**PRÉFET
DES HAUTES-
ALPES**

**Direction départementale des territoires
Service Aménagement Durable
Unité Urbanisme Risques**

Objet : avis sur le projet de révision allégée n°1 du plan local d'urbanisme de Tallard

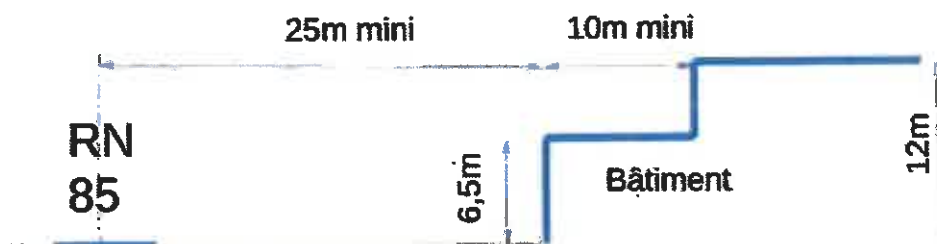
Plusieurs éléments pourraient permettre d'améliorer l'intégration paysagère du projet :

- limiter la hauteur de la partie des bâtiments le long de la RN85 et au sud, à la hauteur de la façade des hangars existants soit environ 6,5m,
- utiliser des couleurs sombres,
- être vigilant sur le stationnement.

Nous proposons d'encadrer le volume des futurs bâtiments implantés en zone Udx au travers :

- une vue en plan à intégrer au règlement, qui indiquera les hauteurs maximales des bâtiments (6,5m à l'acrotère pour la partie ouest et sud, 12m au faîtage pour le reste de la zone),
- l'exigence de largeur minimale de 10m de la partie la moins haute du bâtiment, à illustrer sous forme de coupes.

Coupe perpendiculaire à la RN 85

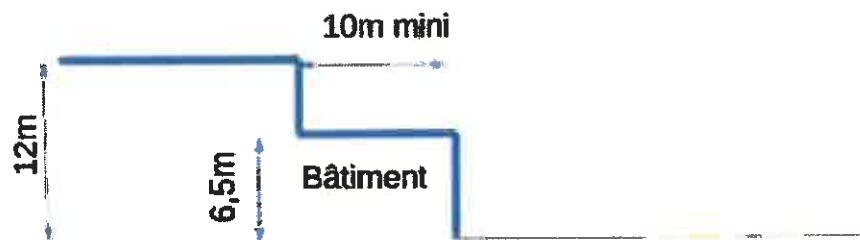
Cela permettra de limiter l'effet « masse » du futur bâtiment depuis les vues du giratoire sud et de la RN85, en renforçant la logique de « double hauteur » des insertions proposées en page 21 du rapport de présentation.
